**CONSIGLIO DI QUARTIERE
PRÈ
BASSANO DEL GRAPPA**

Oggetto: osservazioni al progetto Etra spa G0107

Il Consiglio di Quartiere Prè intende portare alla Vs attenzione alcune osservazioni inerenti la domanda di verifica assoggettabilità del nuovo impianto di trasformazione biogas/biometano presentato da Etra spa.

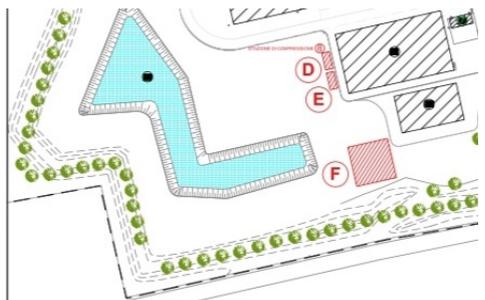
Crediamo che la dislocazione dei compressori sia anche in questo caso troppo vicina alle abitazioni e al centro del quartiere stesso.

Nelle abitazioni poste a ridosso dell'impianto, nella parte sud/ovest, le rilevazioni fonometriche evidenziano che i parametri notturni sono già al limite della norma, un aumento seppur minimo delle emissioni di rumore porterebbe a superare tali limiti.

Inoltre a nostro avviso la grande pressione (64 bar) che avrà il biometano in caso di incidente/guasto porrebbe i cittadini in grave pericolo.
